Dato
14-03-2022

J nr. 2021-18606

Afgørelse om ændring af figur om soft-start i tilladelser til Energinets gennemførelse af forundersøgelser af Energiø Bornholm

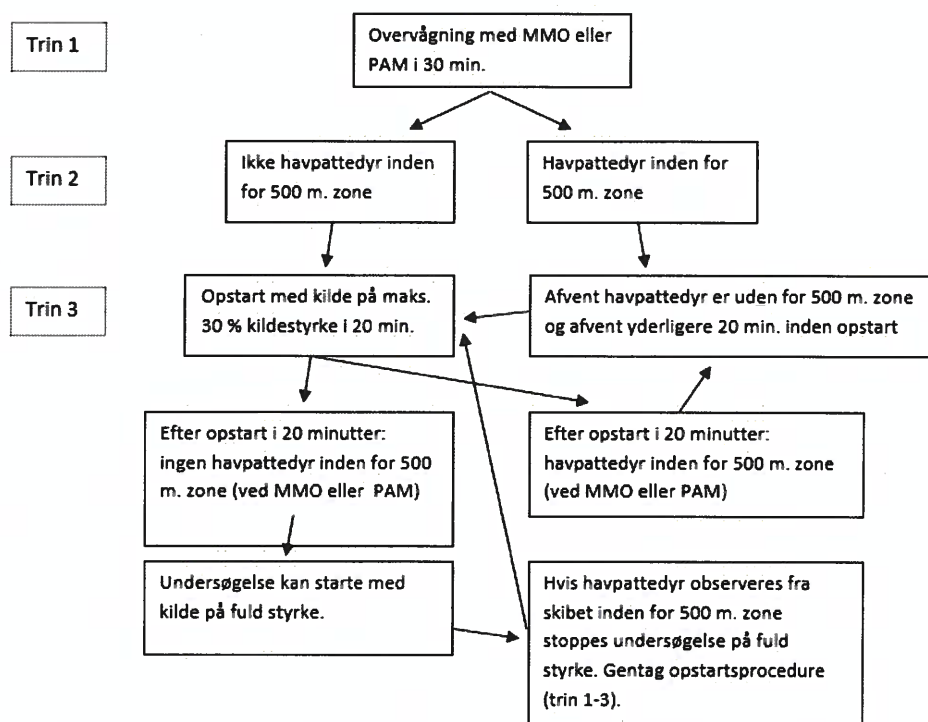
Energinet anmodning angår to ændringer i figuren for soft start-proceduren, som følger af tilladelsernes vilkår 12 (henholdsvis figur 3 og 4 i ovennævnte tilladelser).

Dels har Energinet anmodet om, at overvågningen under soft start-proceduren sker ved MMO eller PAM fremfor MMO og PAM. Dels har Energinet anmodet om, at der efter afslutningen af soft start-proceduren ikke skal være fortsat observation med MMO, når forundersøgelserne ikke afbrydes.

Energistyrelsen træffer hermed afgørelse om ændring af proceduren for soft start beskrevet i henholdsvis figur 3 i tilladelsen af 22. juni 2021 og figur 4 i tilladelsen af

21. december 2021 om "Opstart af soft start-proceduren", sådan at proceduren for soft start nu er følgende:

Ændringen indebærer, at den indledende overvågning, jf. soft start-procedurens trin 1, samt overvågningen i trin 3 kan ske ved "MMO eller PAM" i stedet for med "MMO og PAM".

I valget mellem MMO eller PAM bemærkes, at opstart af udstyr i videst muligt omfang skal udføres i dagslys og ved MMO. Hvis dette ikke er muligt, eksempelvis i forbindelse med tåge, kan overvågningen af havpattedyr under opstarten udføres ved brug af PAM.

Endvidere indebærer ændringen, at der efter gennemførelse af soft-start proceduren ikke skal ske fortsat observation med MMO efter undersøgelsen er begyndt med kilde på fuld styrke (trin 3).
